SERVICE INFO – INA 0192

Тихіша робота двигуна

Заміна жорсткого шківів на шків генератора з обгінною муфтою

Виробник:	Ford
Моделі:	Ranger
Рік випуску:	від 2011 року
Двигуни:	2.2 D, 3.2 D
Арт. номер:	535 0128 10

Заміна жорсткого шківів на шків генератора з обгінною муфтою

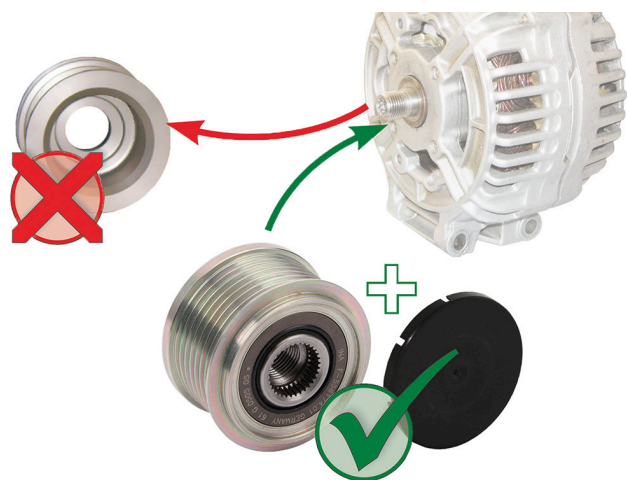
Шумна робота двигуна у наведених вище автомобілях може призвести до несправностей у приводі допоміжних агрегатів. Причиною цих несправностей часто є жорсткий шків генератора.

Автовиробник вже здійснює переобладнання генераторів, встановлюючи замість жорстких шківів генератора шківів з обгінною муфтою.

Тому, як правило, під час відвідин СТО слід перевірити, чи генератор вже було переобладнано.

Якщо генератор все ще обладнано жорстким шківом, то його потрібно замінити на шків генератора з обгінною муфтою 535 0128 10. Крім того, необхідно перевірити всі комплектуючі елементи привода допоміжних агрегатів щодо їх безвідмовного функціонування та, за необхідності, замінити несправні деталі.
